**Väljaandmise kuupäev:** 6. september 2023**Kaebuse viide:** REC687**Meetme tüüp:** Seadme muutmine**Üksikasjad asjaomaste seadmete kohta:**

**Meetme põhjus:**

Rx Daytona Plus:

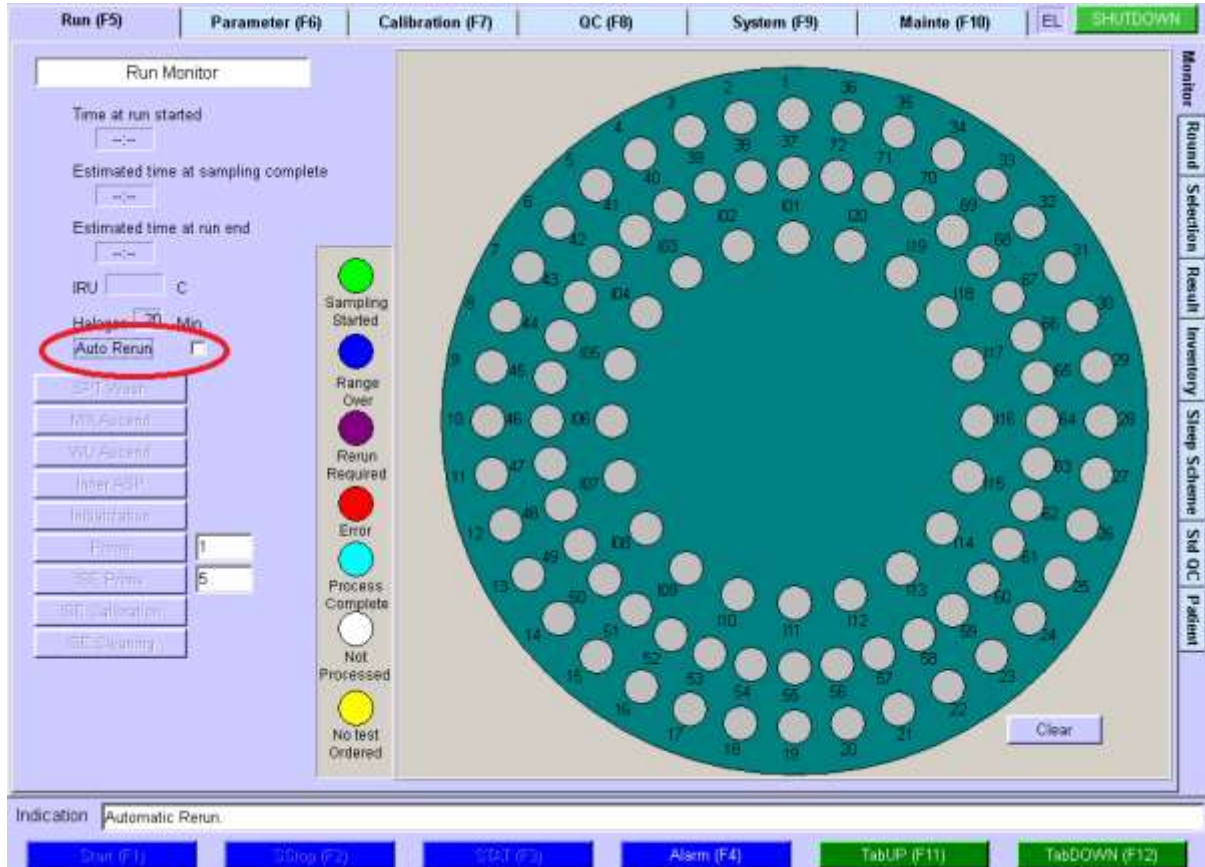
Veenduge, et see ruut on märkimata.

Rx Imola:

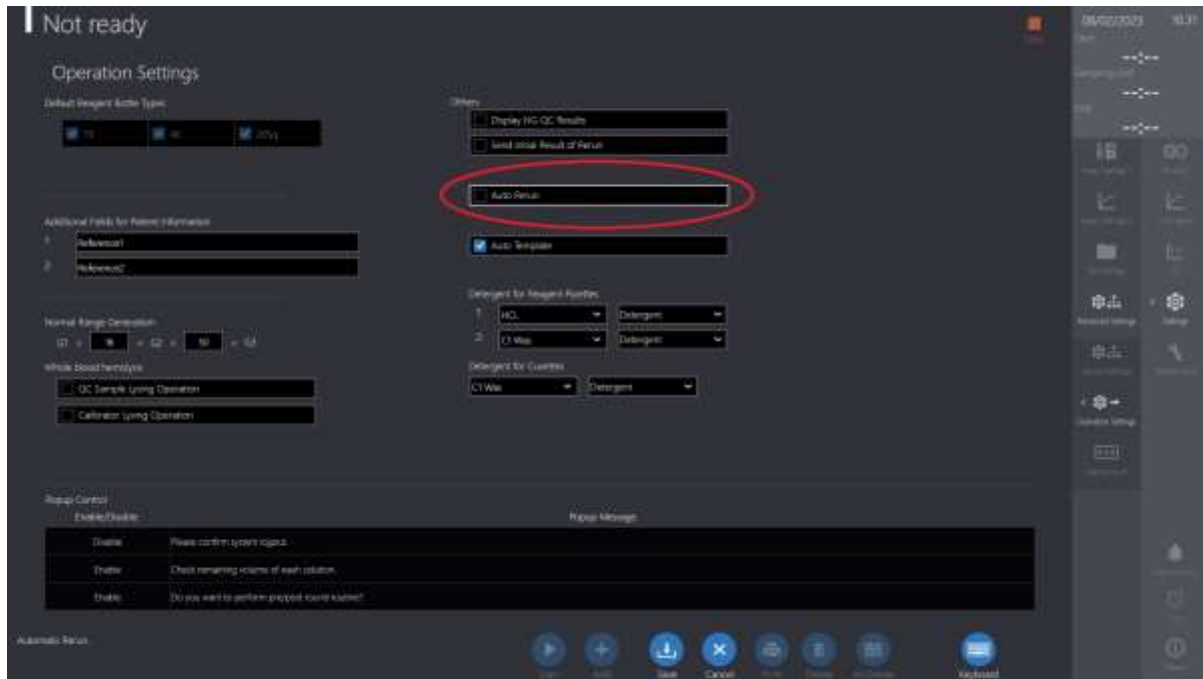
Veenduge, et see ruut on märkimata.
